「志賀原子力発電所 1号機の臨界に係る事故についての報告」 の訂正等について

平成19年4月20日
北陸電力株式会社

平成19年4月6日、当社が経済産業大臣に提出いたしました「志賀原子力発電所 1号機の臨界に係る事故についての報告」（以下、報告書）におきまして、数値の転記等の誤りがありました。

また、炉心挙動の解析に関して、燃料の健全性の評価を補足するための解析をいたしましたので、その結果を別紙 2 のとおり追記いたします。

安全解析結果との比較

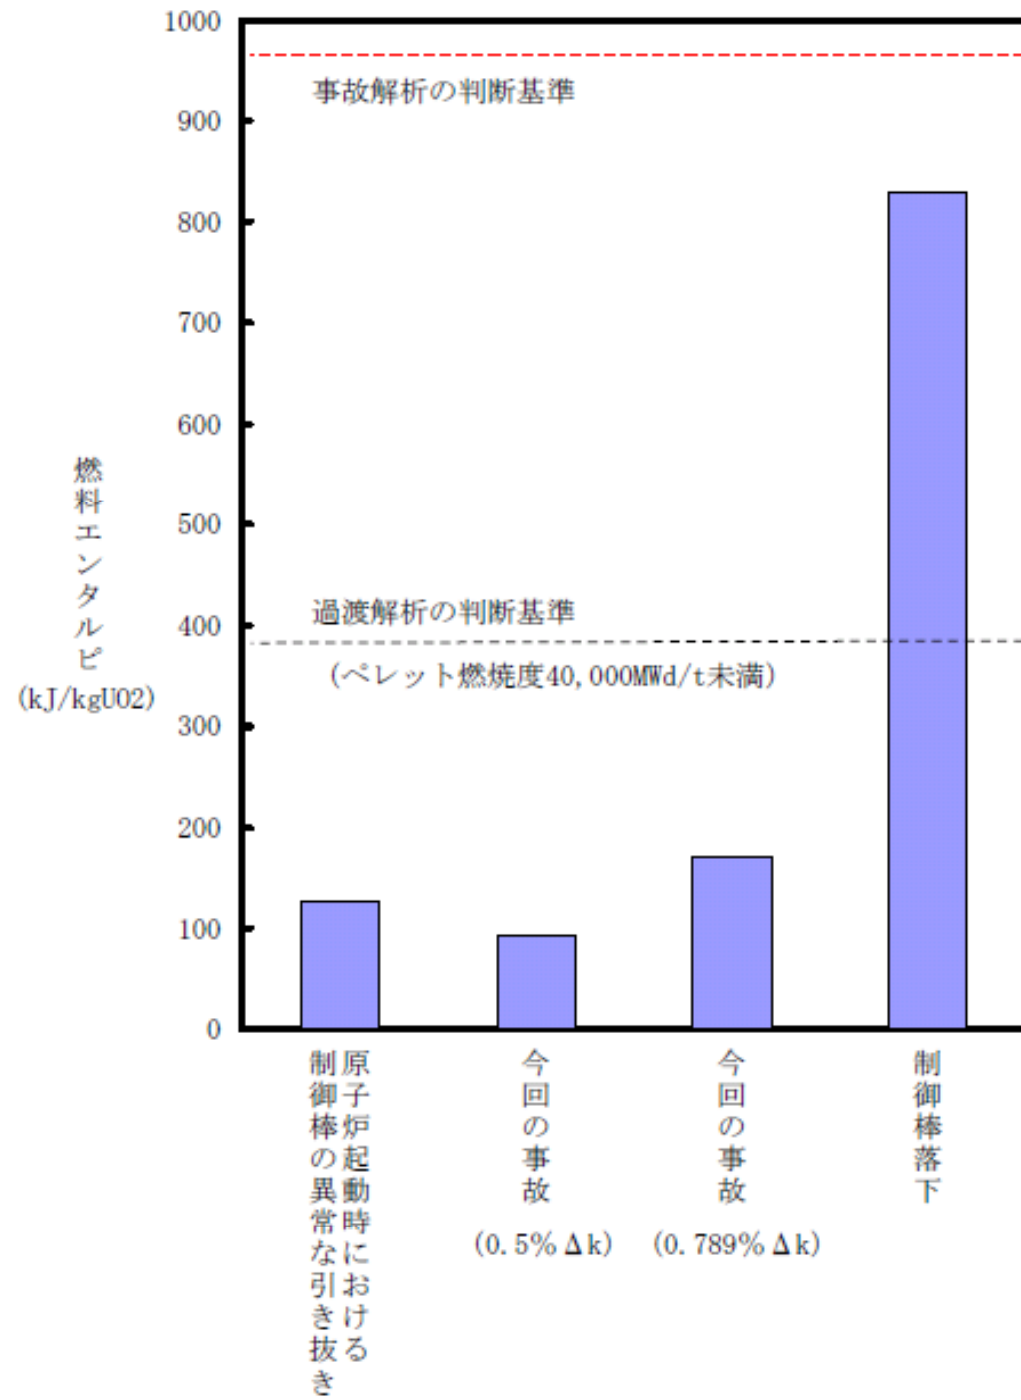
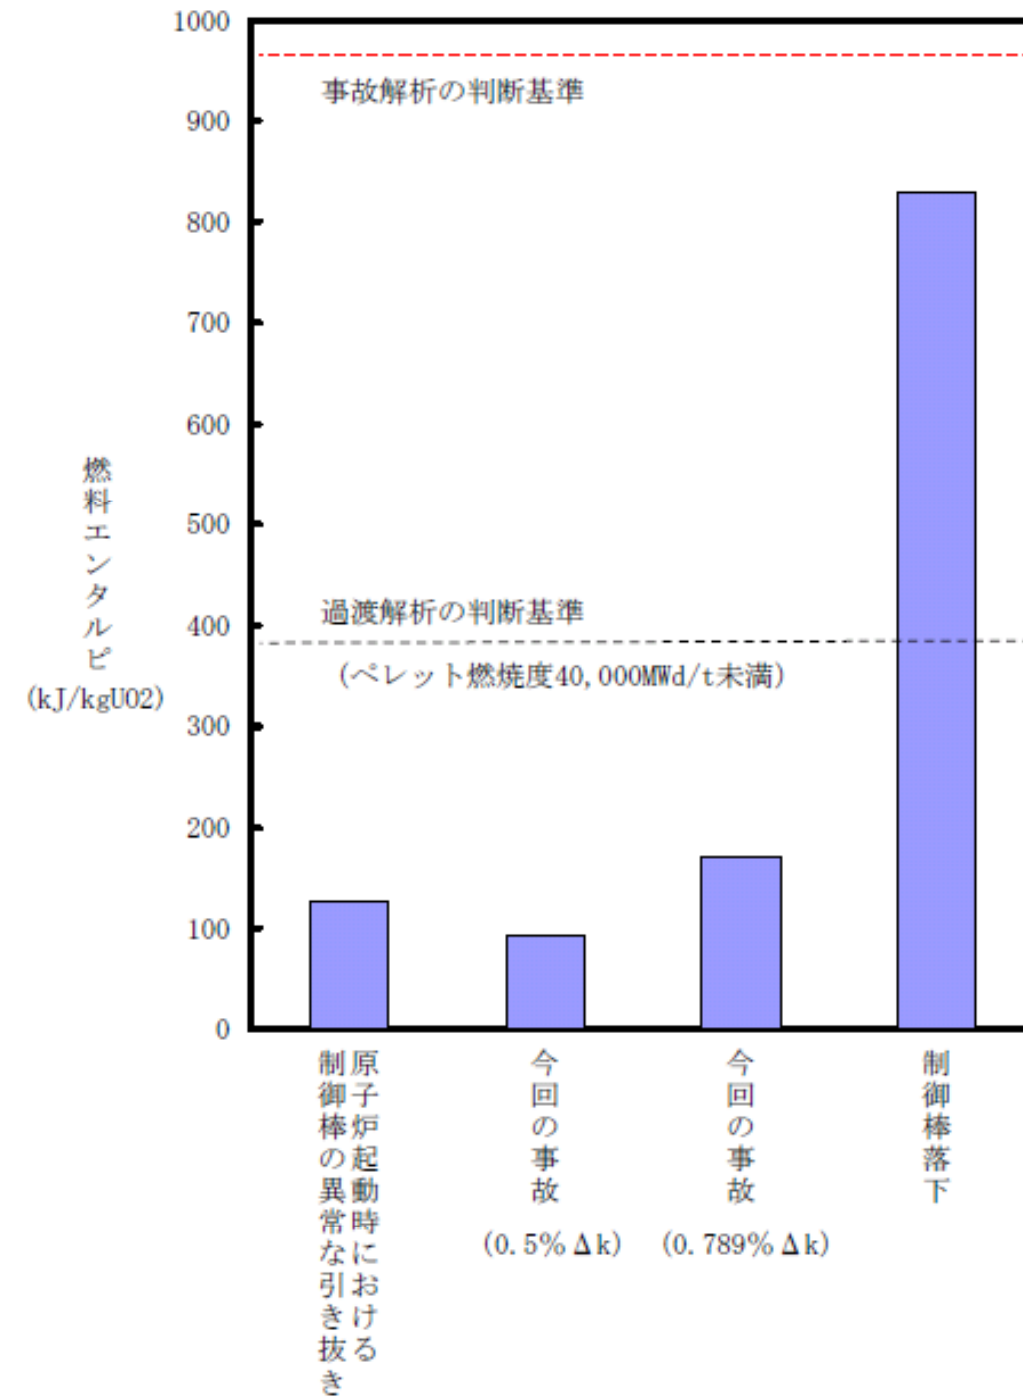
現在の記載内容

補足した記載

別紙 3 ; 作業管理上の総点検フロー

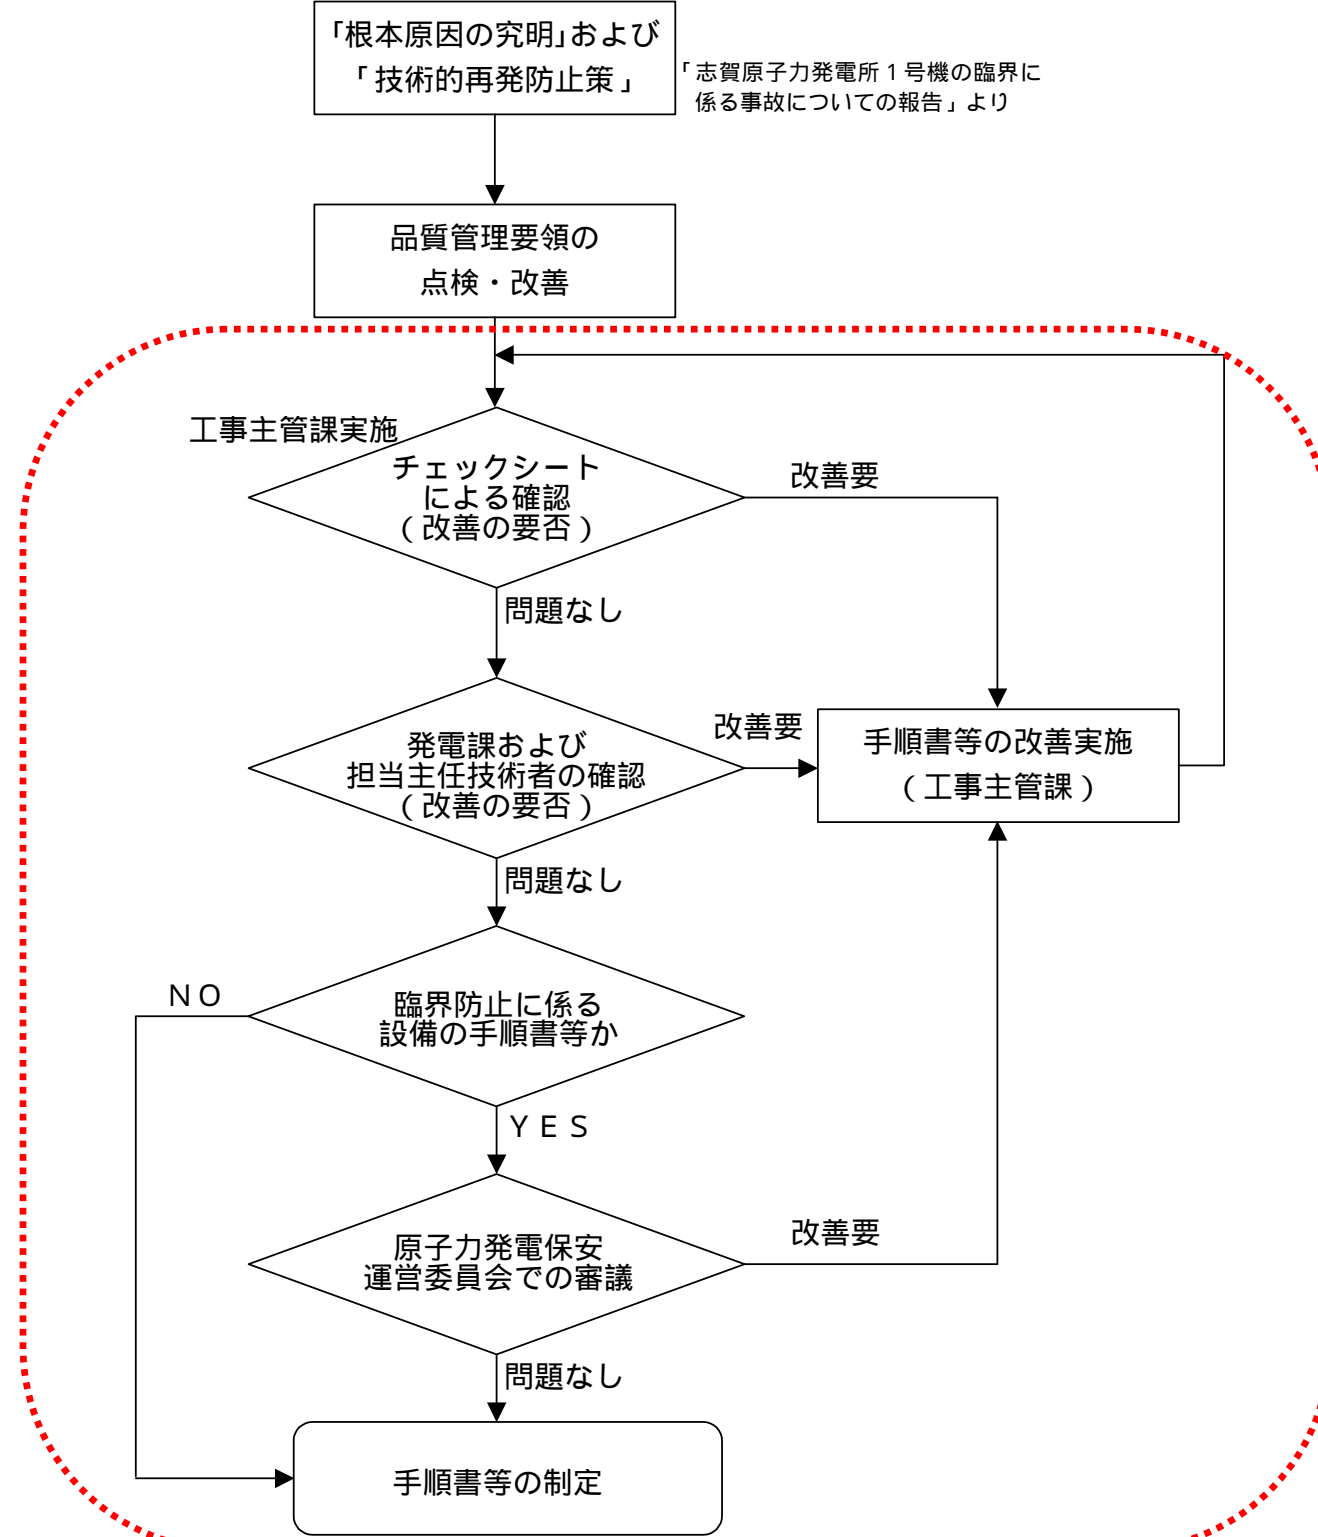
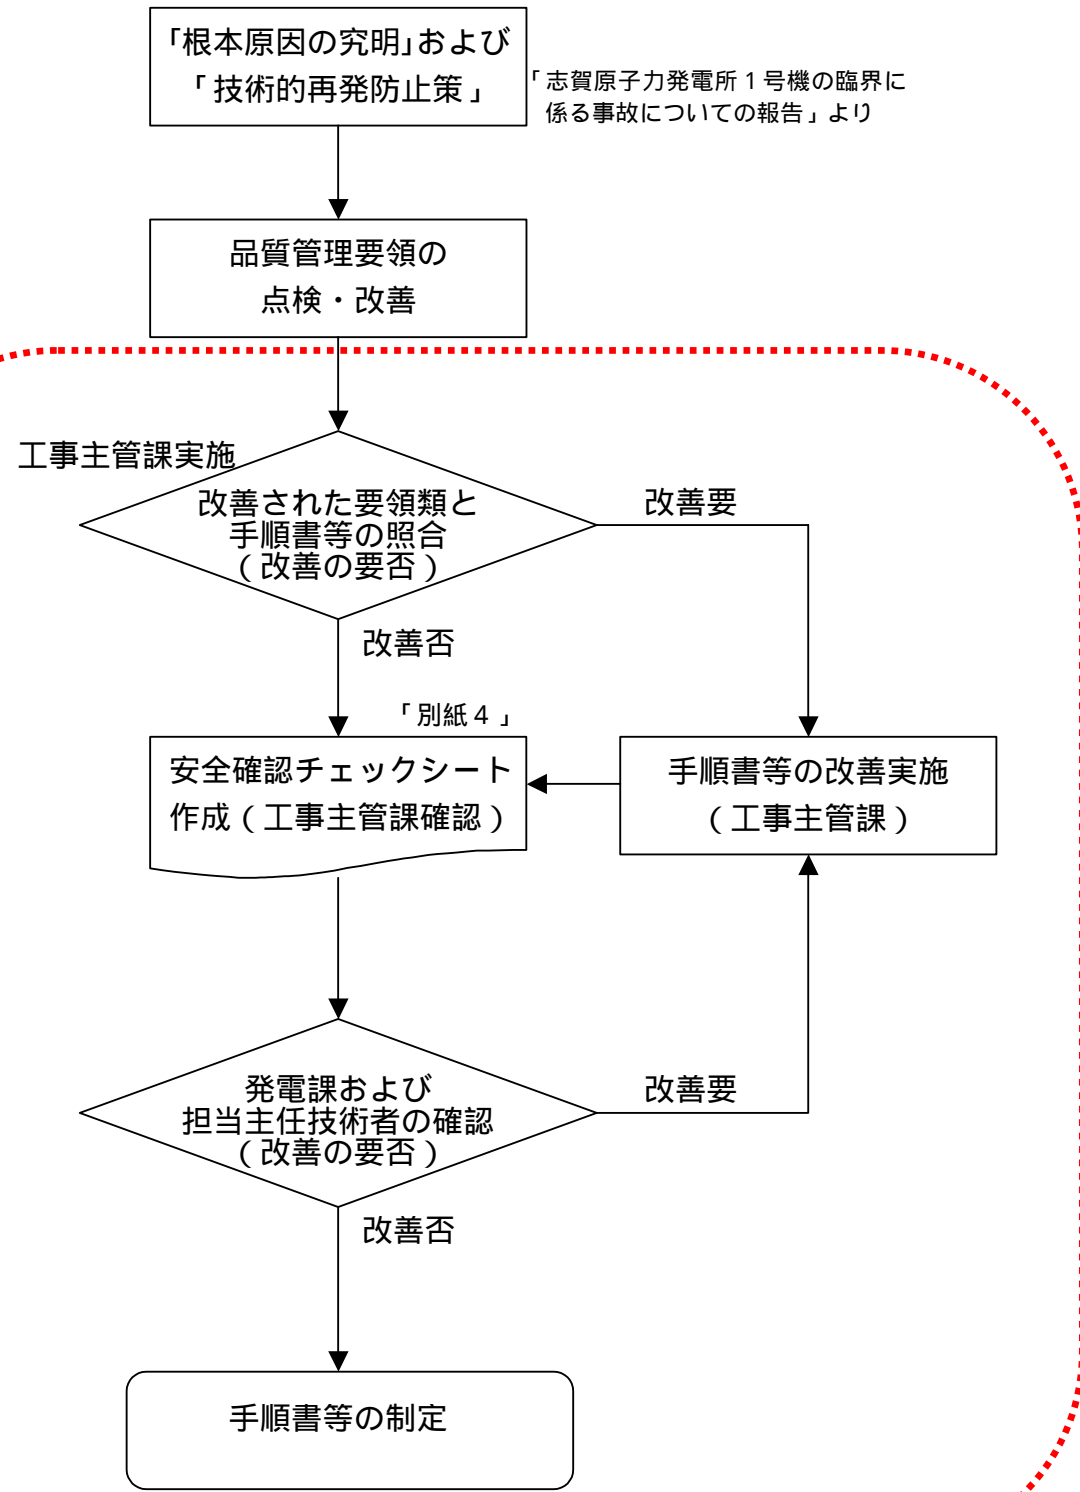
現在の記載内容 (誤り)

正しい記載
